Krycí list ZBV

III/1257 Polánka, most ev.č.1257-3

Rekonstrukce silnice III/112012

Změnový list

ZBV 101.1/2 ZMĚNA 3. NESP. LHOTA
ZMĚNA 4.

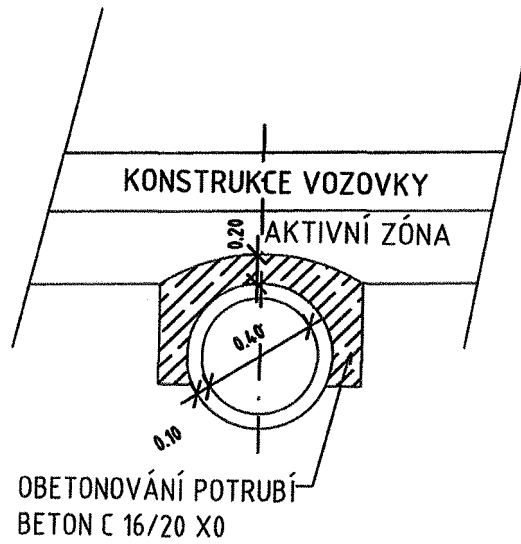
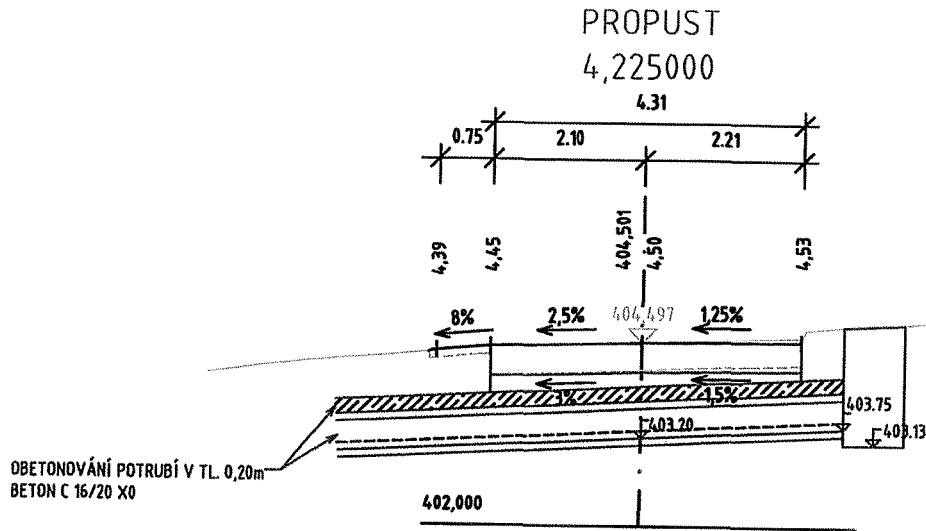
Doměrky SO101.1 -ochrana propustku v 4,210 000 km v AZ

se týká obetonování podélného propustku v km 4,210 000. Propustek měl být v hloubce 0,9 m dle PDPS, ale byl nalezen v aktivní zóně 0,5 m. Tento propustek měl zasypána čela. Vzhledem k jeho kompletnímu překrytí nemohl být uveden v PDPS. Dle stanoviska projektanta Ing. Janotka, bylo nutné zkontrolovat funkčnost propustku, ponechat na původním místě a vytvořit jeho ochranu, která spočívá dle jeho návrhu viz. příloha ve vytvoření ochranné obetonávky tl. 0,2 m. z důvodu nízké hloubky jeho uložení. Tato změna měla za následek navýšení objemu prací a dodávek oproti předpokladu dle čl. 6 bodu 6.6 smlouvy o dílo, dále jen "SOD" stanovenému ve výkazu výměr

Doměrky SO101.1 -ochrana a výměna propustku v 4,133 000 km v AZ

Při výkopu v úseku 4,133 000 km byl v aktivní zóně nalezen nefunkční podélný propustek, nacházející se v křižovatce pod komunikací III/11212 (směrem k silnici II/112), který vzhledem k jeho kompletnímu překrytí nemohl být uveden v PDPS . S ohledem na eliminaci rizika smáčení podloží nového silničního tělesa bylo rozhodnuto , že bude ponechán v původní pozici. S ohledem na jeho nefunkčnost byla nutná jeho výměna. Byl nahrazen betonovým potrubím DN 300, po celé délce komunikace III/11213 v místě křižovatky, délky 2,4 m (6ks), který byl napojen na funkční část stávajícího propustku. Dále byla provedena nutná ochrana obetonováním – vytvoření ochranné obetonávky tl. 0,2 m. Tato změna měla za následek navýšení objemu prací a dodávek oproti předpokladu dle čl. 6 bodu 6.6 smlouvy o dílo, dále jen "SOD" stanovenému ve výkazu výměr

VYJÁDRĚNÍ AD**001**Věc: **ZBV 1**
SO 101/1 Rekonstrukce silnice III/1257
SO 101.1/1 Rekonstrukce silnice III/11212

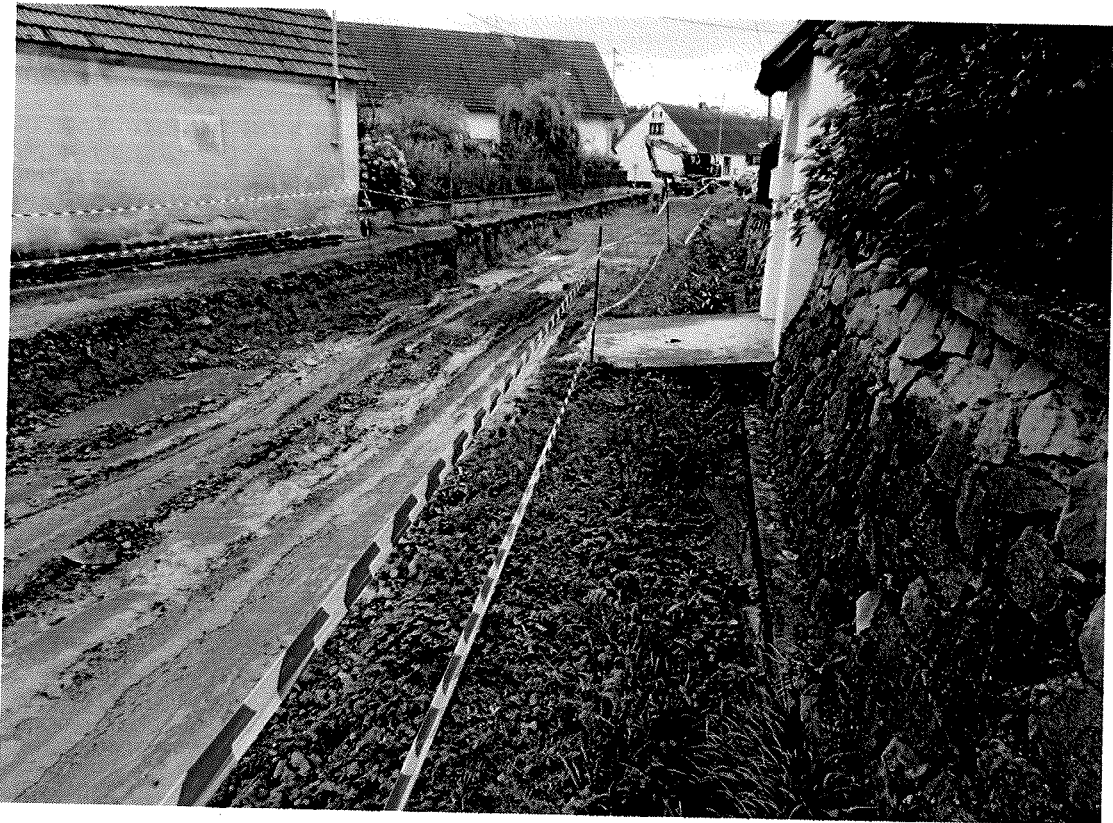
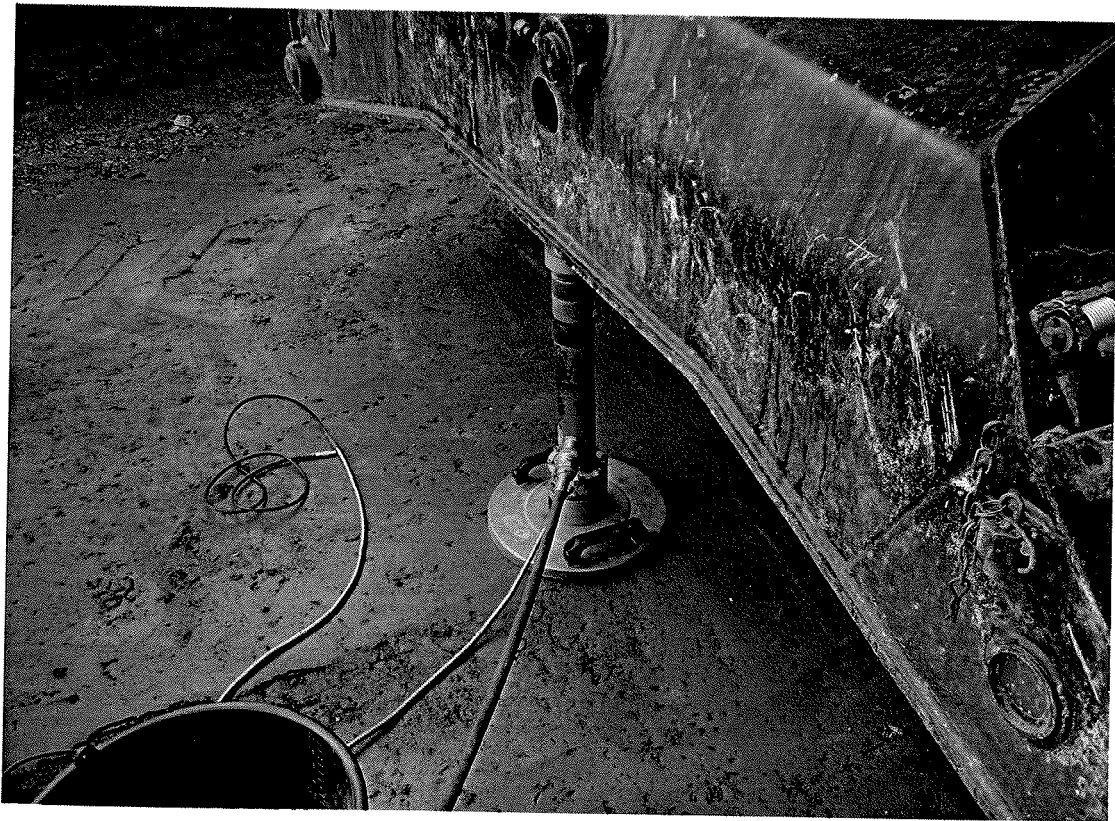
- změnu mocnosti aktivní zóny v důsledku nevhodného geologického podloží, které bylo zachyceno při provádění zemních pracích v 1.úseku 4,32 – 4,133 km (SO101.1) a 4,133 - 4,0 km (SO 101) a 2,275 – 2,07 km (SO101) a 2,07 – 1,89 km (SO101) a 1,872- 1,793 (SO101) a 1,306 – 1,01 (SO101) z 0,5 m na 0,6 m, tedy prohloubení o 100 mm, v 2. úseku 2,335 – 2,3 km (SO 101) z 0,9 m na 1,35 m, tedy prohloubení o 450 mm, aby byla zajištěna požadovaná minimální hodnota modulu přetvárnosti $E_{def,2} = 60$ MPa. K zajištění filtračního kritéria v uvedených úsecích je navrženo dodatečným položením geotextilie 500g/m².
Po odkopání původní tloušťky v 1. a 2. úseku bylo zjištěno, že podloží – zemina je charakteru jílu písčitých až písků jílovitých, tuhé konzistence. Na základě posouzení geotechnika byla navrhována výše zmiňovaná změna.

- obetonování podélného propustku v km 4,210 000 (objekt SO101.1). Dle předpokladů PDPS měl propustek být v hloubce 0,9m, ale bylo zjištěno, že zasahuje do aktivní zóny v hloubce 0,5 m. Dle stanoviska projektanta RDS Ing. Janatky bylo nutné propustek zkontrolovat (funkčnost), ponechat na původním místě a vytvořit jeho ochranu obetonováním tl. 0,2 m.
